SERVICE INFO – INA 0117

Spännarm 534 0325 10 med tydligare beteckning

Best.nr.: 534 0325 10

Bild 4: Till vänster, tidigare skruvar M8x40 mm. Till höger, nya skruvar M8x30 mm.

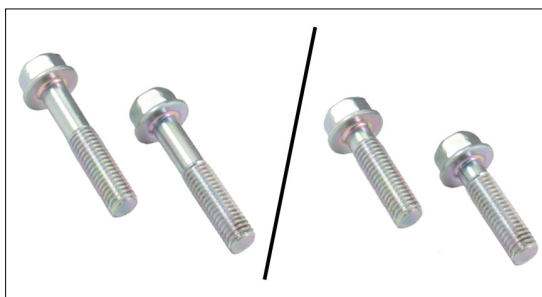
På grund av ändrade dimensioner hos fästskruvarna har även fästskruvarnas längd ändrats. Skruvarna M8x40 mm hos det gamla utförandet kan inte användas till den ändrade spännarmen. Dessa måste bytas ut mot de medlevererade skruvarna M8x30 mm (bild 4).

Vid montering av den ändrade spännarmen skall de medlevererade skruvarna ovillkorligen användas.

Bild 3: Till vänster, tidigare utförande med bredare fästpunkter. Till höger, nytt utförande med smalare fästpunkter.

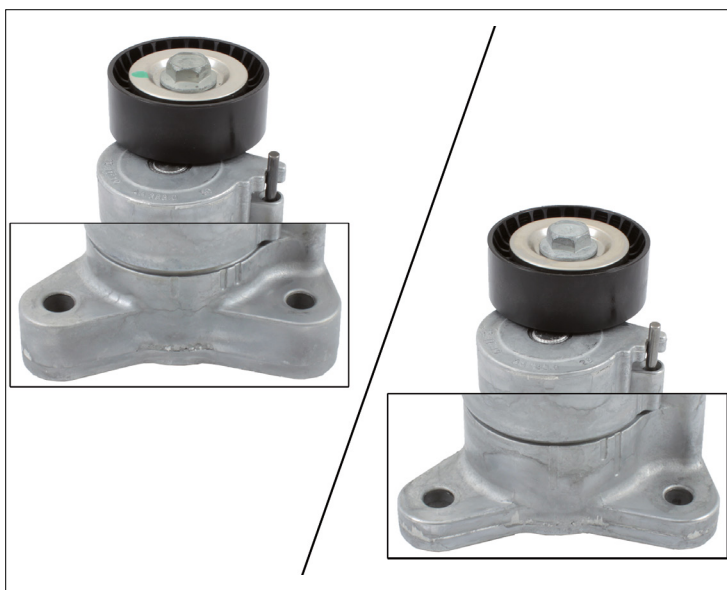
Förutom detta är fästpunkterna hos det nya utförandet 10 mm smalare i förhållande till det gamla utförandet. Hos det ändrade utförandet är bredden hos fästpunkterna 12 mm (bild 3, till höger), hos den gamla varianten var det 22 mm (bild 3, till vänster).
